TS-950SDX Upgrades

Aggiornamenti e migliorie del modello dal 1992

Ing. Franco Balestrazzi

La figura 7 riporta lo schema elettrico e il punto della scheda MIC AMP sul quale eseguire la sostituzione delle resistenze.

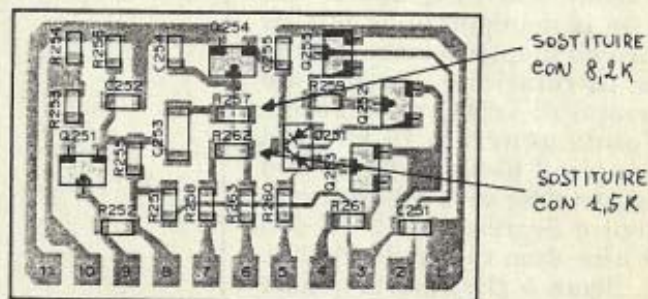
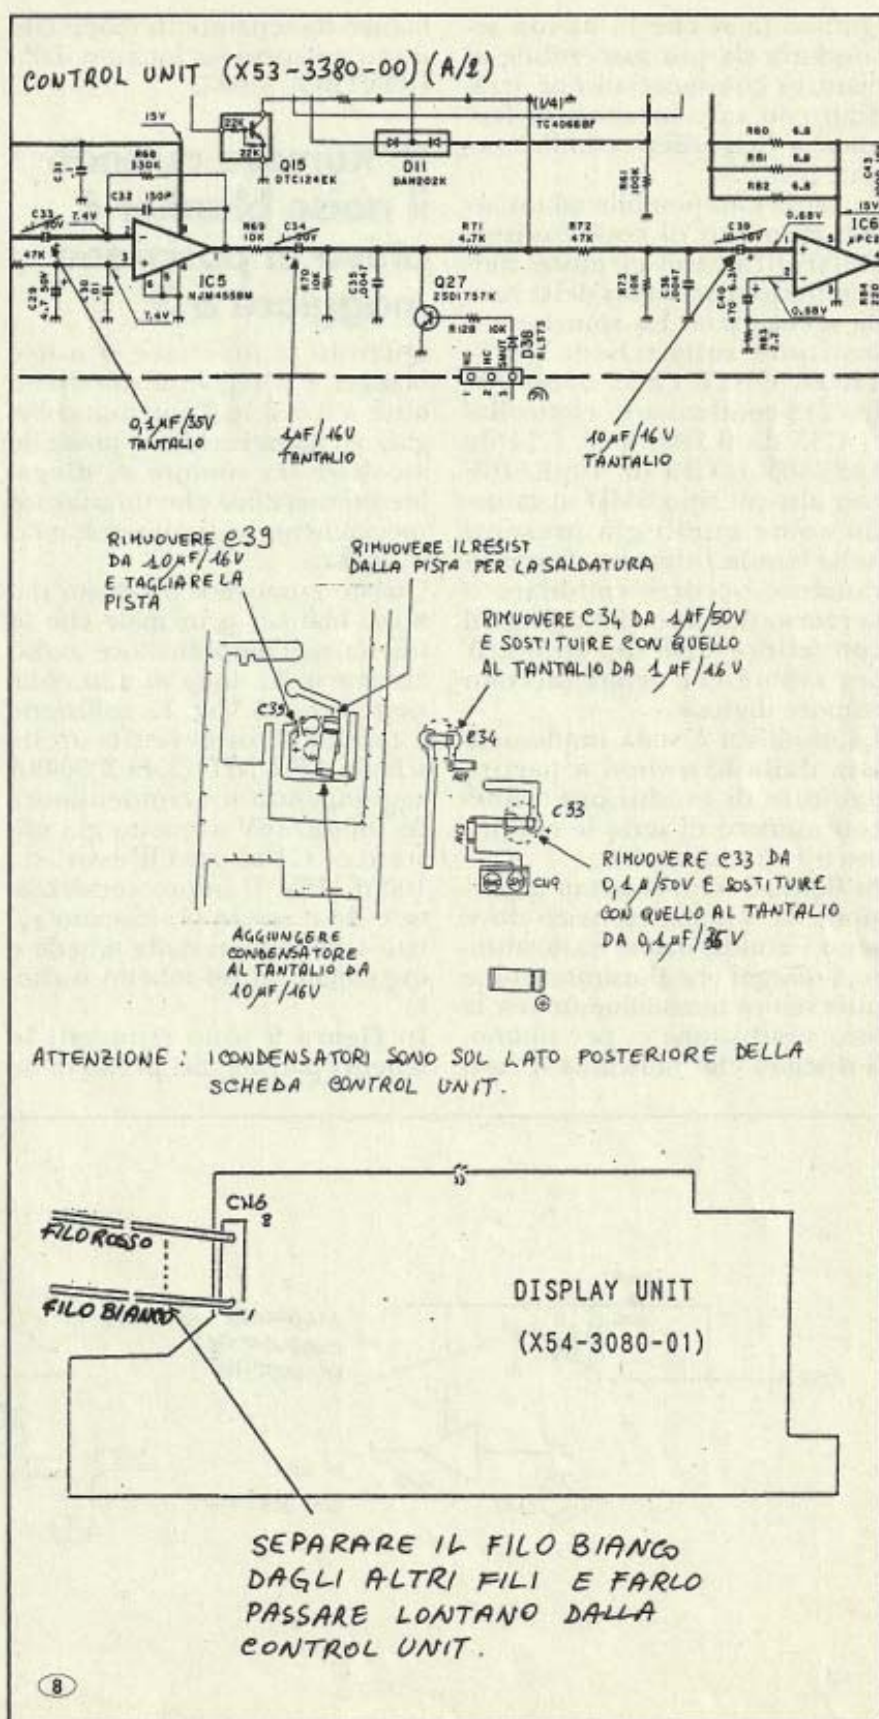
Quando viene utilizzata l'unità di registrazione/riproduzione DRU-2 la qualità audio trasmessa appare distorta se comparata con quella registrata o riprodotta in ricezione.

La causa è dovuta ad un disadattamento di impedenza tra l'uscita della DRU-2 e l'ingresso del circuito di amplificazione microfonica del TS950SDX.

La soluzione è modificare il circuito di ingresso dell'amplificatore microfonico MIC AMP (X59-3710-01) sostituendo la resistenza SMD R257 da 4.7KΩ con una da 8.2KΩ e la resistenza SMD R262 da 4.7KΩ con una da 1.5KΩ. La scheda MIC AMP (X59-3710-01) su cui intervenire è parte della scheda SWITCH UNIT (A) (X41-3240-00).

In figura 9 sono riportati lo schema parziale del punto di in-

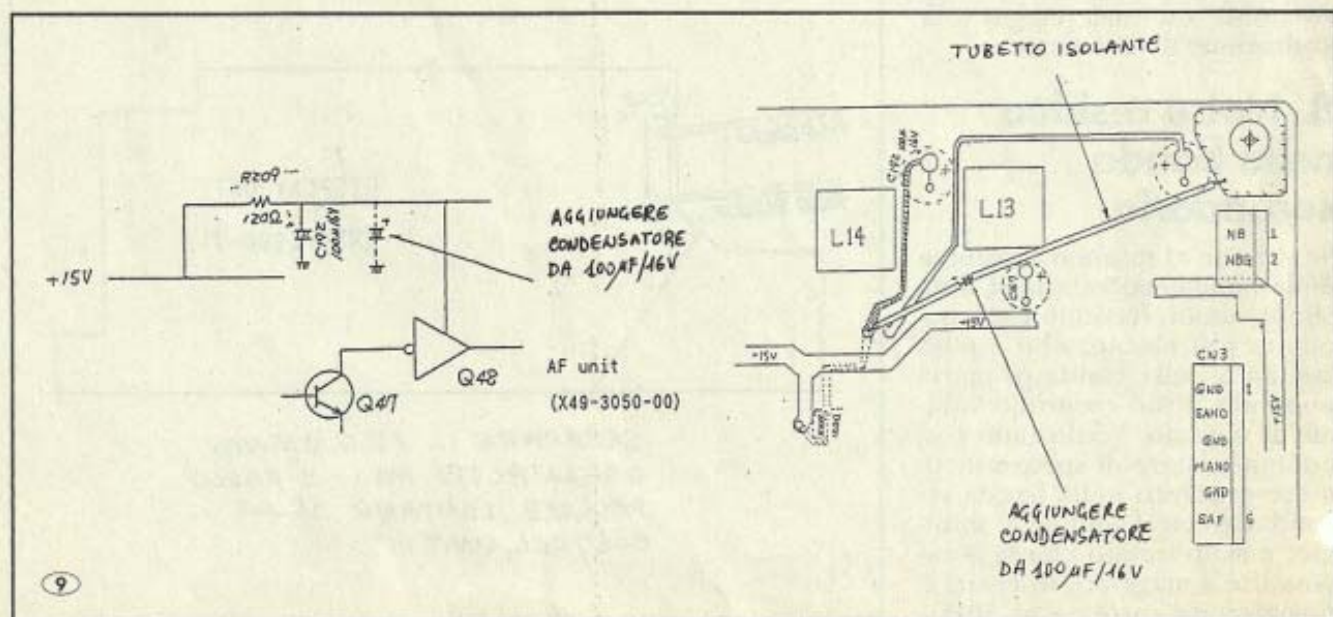
Quando si inserisce il noise blanker e si regola il suo livello oltre a 3 e si ha l'antenna collegata all'apparecchio, è possibile ascoltare un rumore di sfregamento metallico che infastidisce specialmente se si sta ascoltando in cuffia.

Questo rumore è prodotto dal noise blanker principale che lo inietta nell'amplificatore audio attraverso la linea di alimentazione dei +15 Volt. La soluzione è quella di intervenire nella scheda AF UNIT (X49-3050-00) aggiungendo un condensatore di $100\mu\text{F}/16\text{V}$ a quello già esistente C192 anch'esso da $100\mu\text{F}/16\text{V}$. Il nuovo condensatore deve essere posizionato sul lato componenti della scheda e inguainato in un tubetto isolante.
